ARPAT – DIREZIONE TECNICA - Settore VIA/VAS

Oggetto: [ID 2293] Verifica di assoggettabilità a VIA - Progetto per la realizzazione di un impianto agrivoltaico denominato "Orbetello 1" con potenza di picco pari a 15.268,4 kWp e le relative opere di connessione alla rete elettrica nazionale, sito nel territorio del Comune di Orbetello (GR). Proponente: Apollo Solar 2 S.r.l.. **Contributo istruttorio con richiesta di integrazioni.**

Figura 22 – DTM Lidar con sovrapposto reticolo idrografico di cui alla LR 79/2012

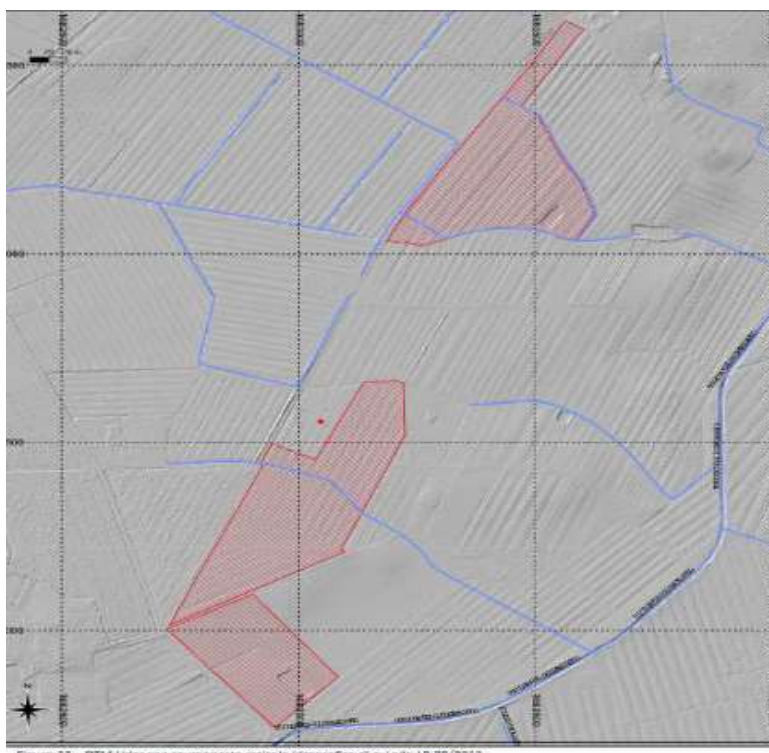
Per quanto riguarda il drenaggio delle acque superficiali, la linea di deflusso principale è rappresentata dal vicino Fiume Albegna, che transita ad una distanza compresa tra 1,4 km e 2,4 km circa dai campi fotovoltaici in progetto. All'interno della zona di interesse, una fitta rete di scoline campestri, create con le lavorazioni agricole, drena le acque superficiali con direzione di deflusso preferenziale NNE-SSO, adducendole ai fossi principali che tagliano trasversalmente l'area di intervento e confluendo poi nel Torrente Albegnaccia, a sua volta tributario dell'Albegna in prossimità della foce di quest'ultimo. L'assetto descritto è osservabile nella figura successiva, dove in blu sono indicate le linee di deflusso comprese nel reticolo idrografico individuato dalla Regione Toscana ai sensi della L.R. 79/2012. Il proponente dichiara che le opere in progetto, sia in termini di nuove strutture che di eventuali trasformazioni morfologiche, saranno previste al di fuori della fascia di tutela di 10 m dai corsi di acqua così come definito dall'art. 3 della L.R. 41/2018.

Visto e valutato quanto sopra, si evidenzia che non sono stati riportati ed esaminati nel dettaglio tutti gli attraversamenti o le interferenze per prossimità al reticolo idrografico, principale e secondario, sia degli impianti che dei cavidotti.

In conclusione, visto quanto sopra, la carenza di informazioni di dettaglio sulle interferenze dell'impianto e del cavidotto sul reticolo superficiale, principale o secondario, non consente al momento di esprimere valutazioni conclusive in merito agli impatti sulla risorsa idrica. **Si richiedono pertanto le seguenti integrazioni:**

- una relazione che descriva in modo organico, sito per sito, tutti i singoli impatti e le mitigazioni per gli attraversamenti o per prossimità alle acque superficiali di reticolo primario e secondario dei cantieri, dei cavidotti, delle trasformazioni viarie, anche nella fase di esercizio;
- l'indicazione e la quantificazione delle superfici totali impermeabilizzate dei cantieri, al fine del corretto inquadramento normativo ai sensi del D.P.G.R. n. 46/R/2008 (art. 40-ter)²;
- la conseguente gestione delle AMD di cantiere.
